改善箇所説明図

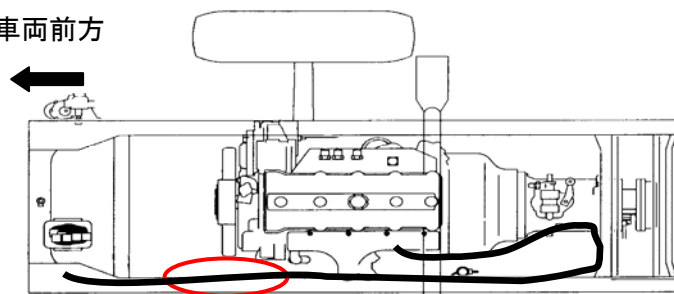
エンジン左前部の電気配線の取り回しが不適切なため、エンジン用吸気ダクト取付金具と干渉するものがある。そのため、当該配線の周囲の温度が上昇すると、配線の被覆が軟化して亀裂が発生し、最悪の場合、配線がショートして燃料噴射制御装置のトランジスタが破損し、エンジンが停止、再始動できなくなるおそれがある。

全車両、当該配線の取りまわしを変更して、吸気ダクト取付金具との隙間を増大する。
なお、配線を点検し、損傷がある場合は補修する。
